Mission régionale d'autorité environnementale

**Avis délibéré de la mission régionale d'autorité
environnementale de Bretagne
sur le projet de réaménagement des quais du Léguer
à Lannion (22)**

n° MRAe : 2024-011531

Figure 1 : Plan du projet (source : étude d'impact)

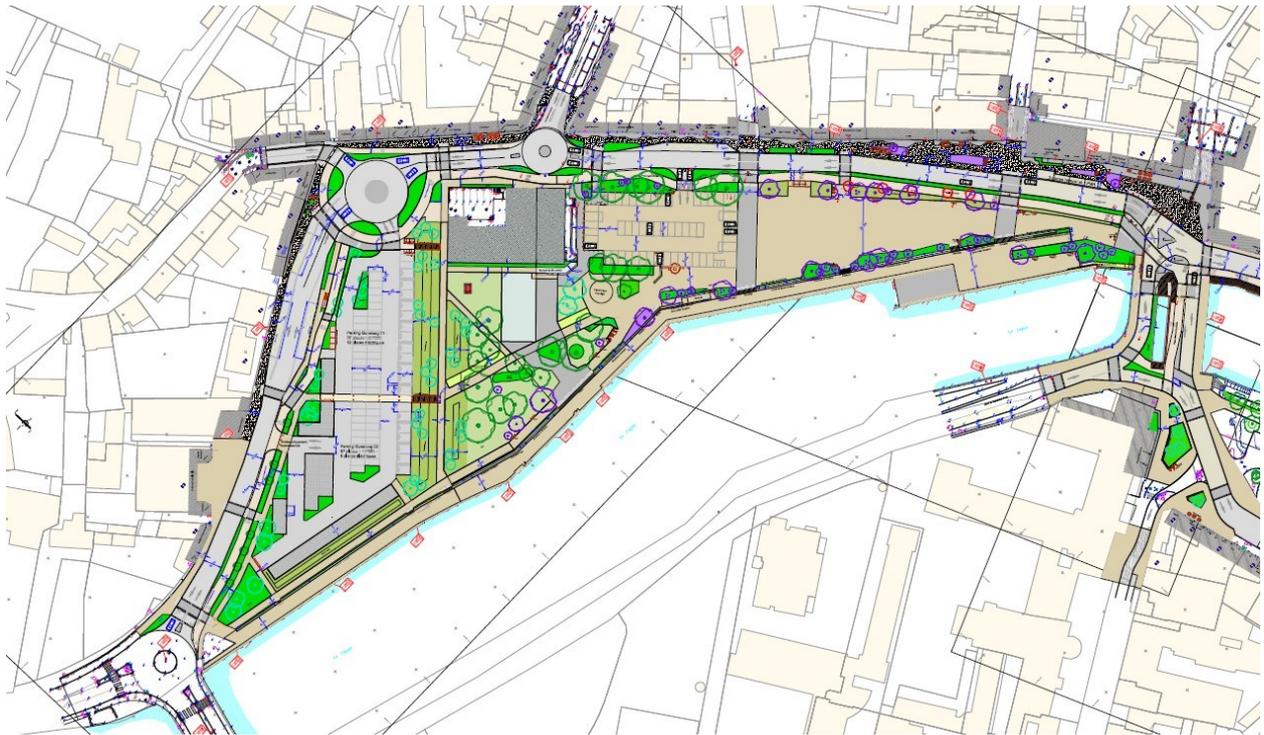
Enfin, **la description du projet est lacunaire et ne permet pas d'établir le devenir du bâtiment situé au sud du bureau de poste accueillant actuellement la boutique Orange et l'office de tourisme** : celui-ci ne figure plus sur le plan du projet, sans que sa démolition ne soit mentionnée. Le document précise par ailleurs (p.100) que « le projet n'occasionne pas de suppression ou de démolition de commerces et de services ».

L'Ae recommande de compléter l'étude d'impact avec l'ensemble des éléments attendus réglementairement, en particulier la justification des choix opérés et une description complète du projet, intégrant les opérations de démolition.
